# Die Klever Kaskade

## Hangrutschung, Sanierungsmaßnahmen und Szenarien für die Zukunft

*Nach leichtem Regen, noch ist alles ok, nahezu laminare Verhältnisse im Becken.*

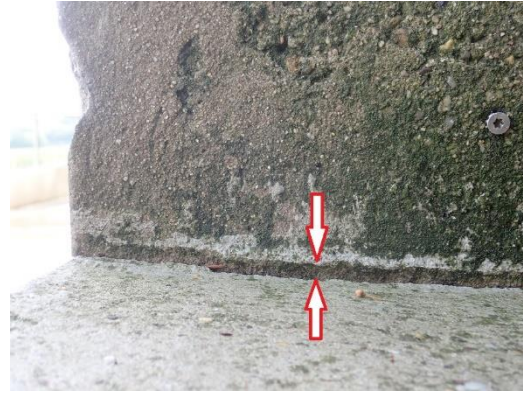
Aber egal ob meine Vermutung stimmt oder nicht, in den Berechnungen zur notwendigen Leistungsfähigkeit des Bauwerks sind **nur laminare** Strömungsverhältnisse innerhalb des Bauwerks berücksichtigt worden, wie sie nach in der Realität nur nach leichten Regenfällen zu beobachten sind. Schon bei mittelstarkem Regen treten im Auslaufbauwerk aber turbulente und chaotische Wirbel mit hohem Wellenschlag auf. Dieser Wellenschlag wurde nie und nimmer in den Berechnungen berücksichtigt, sonst wären die Seitenwände höher und die Auslauföffnung größer. **Das Auslaufbauwerk ist eine Fehlkonstruktion, weil unterdimensioniert.**

Folge dieses Fehlers: Schon bei mittlerem Regen beginnen einzelne Wellen über die Seitenwände des Beckens zu schlagen und treffen auf die Uferböschung.

Dritter Fehler: Wenn das Regenwasser durch die Auslauföffnung das Becken verlässt, fließt es nicht nur geradeaus nach vorne ab. Es breitet sich auch seitlich auf dem betonierten Fußweg aus und läuft ebenfalls auf die Uferböschung. Die Verhältnisse im und rund um das Becken sind auf den Bildern unten dokumentiert.

- Abdichtung und ständige Überwachung des Risses zwischen altem und neuem Bauwerk.
- Erhebliche Vergrößerung des Auslaufsquerschnitts am neuen Bauwerk, entweder per Betonsäge oder Preßlufthammer. Gleichzeitig Verlängerung der Seitenwände des Auflaufbauwerks bis hin zur uferseitigen Vorderkante des betonierten Fußwegs, um ein gleichmäßiges Abfließen auch hoher Wassermengen nach vorne in den Kermisdahl zu erzielen, ohne Beeinträchtigung des Prinz-Moritz-Wegs.
